Tösstalstrasse/Eidbergstrasse
Knoten
Neubau LSA

Projekt-Nr. 5007870

Mitwirkungsverfahren (§ 13 StrG)

Bericht zu den Einwendungen

Abbildung 1: Variante West (Quelle: Variantenvergleich Kontextplan AG, 31.10.2025)

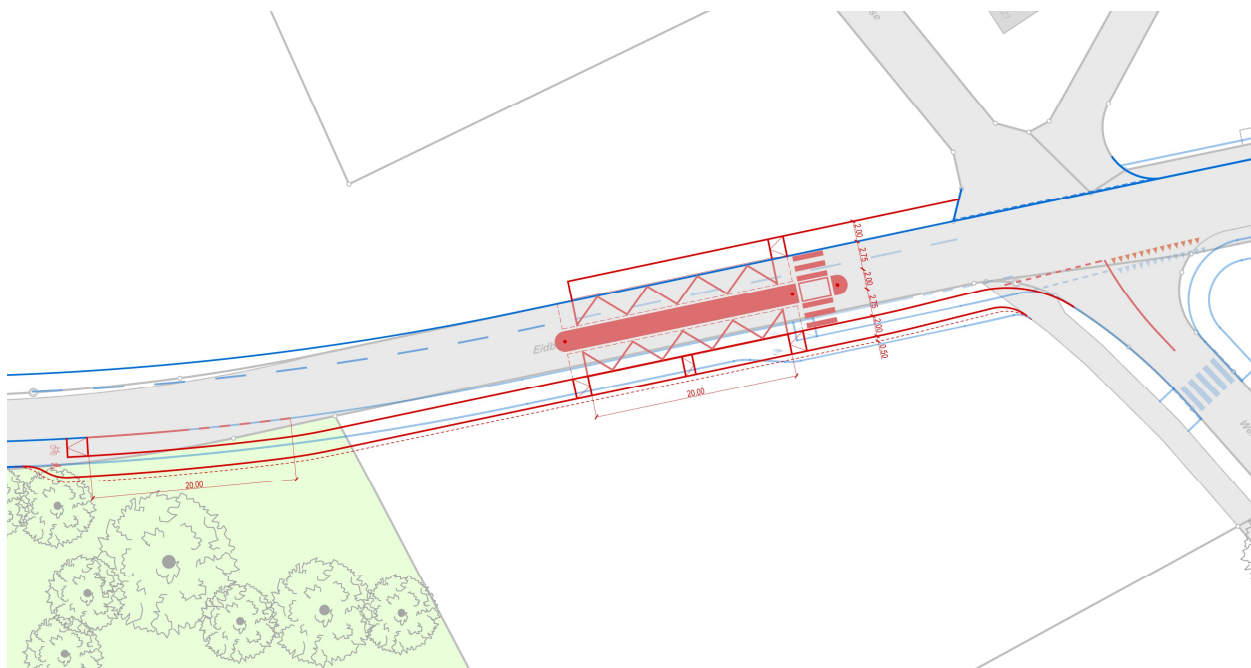
Die Lage der Bushaltestelle Ziegelhütte wird als ungeeignet beurteilt. Vorgeschlagen wird eine Verschiebung auf die Westseite der Weierstrasse, da dort bereits sichere Querungen und Trottoirs vorhanden seien. Zudem wird verlangt, die langfristige Zweckmässigkeit des Standorts zu prüfen, da künftige Linienführungen oder Anpassungen an Nachbarknoten den Bedarf an dieser Haltestelle infrage stellen könnten. Eine Fixierung am heutigen Standort wird deshalb als verfrüht angesehen.

Anlässlich der Einwendungen zum Standort der Bushaltestelle wurde ein Variantenvergleich in Auftrag gegeben, welcher die Verschiebung auf die Westseite der Weierstrasse untersuchte. Dabei wurden die Kriterien Fussverkehr, Veloverkehr, motorisierter Individualverkehr, Busbetrieb sowie Landbeanspruchung berücksichtigt.

Beide Standorte erfüllen grundsätzlich die Anforderungen an einen sicheren Betrieb. Die Variante West weist zwar Vorteile für den Fussverkehr auf, da direkte Wegbeziehungen ohne Querung der Weierstrasse möglich wären. Dennoch überzeugt die Variante Ost (Bestvariante) insbesondere in der technischen Ausführung und der Betriebssicherheit.

Die Variante Ost ermöglicht eine technisch ausgereifte Ausbildung einer BehiG-konformen Haltekannte. Aufgrund der geradlinigen Anfahrt ist die Haltekannte im Gegensatz zur Kurvensituation auf der Westseite problemlos und mit geringem Spaltmass anfahrbar. Zudem können auf der Ostseite normgerechte Sichtweiten garantiert werden, während die Variante West zu leichten Sichtbehinderungen für den ausfahrenden Verkehr aus der Weierstrasse Nord führen würde.

Der hindernisfreie Ausbau erfordert an beiden Standorten punktuellen Landerwerb. Während dieser auf der Ostseite nach aktuellen Abklärungen realistisch umsetzbar ist, erscheint eine Inanspruchnahme der nötigen Privatparzellen auf der Westseite nicht realistisch. Da im Westen zudem keine Baulinien bestehen, fehlt die rechtliche Grundlage für eine zeitnahe Umsetzung.

Aufgrund der fehlenden Realisierbarkeit des Landerwerbs auf der Westseite sowie der betrieblichen Vorteile (optimale Anfahrbarkeit und Sichtverhältnisse) wird an der geplanten Variante Ost festgehalten.
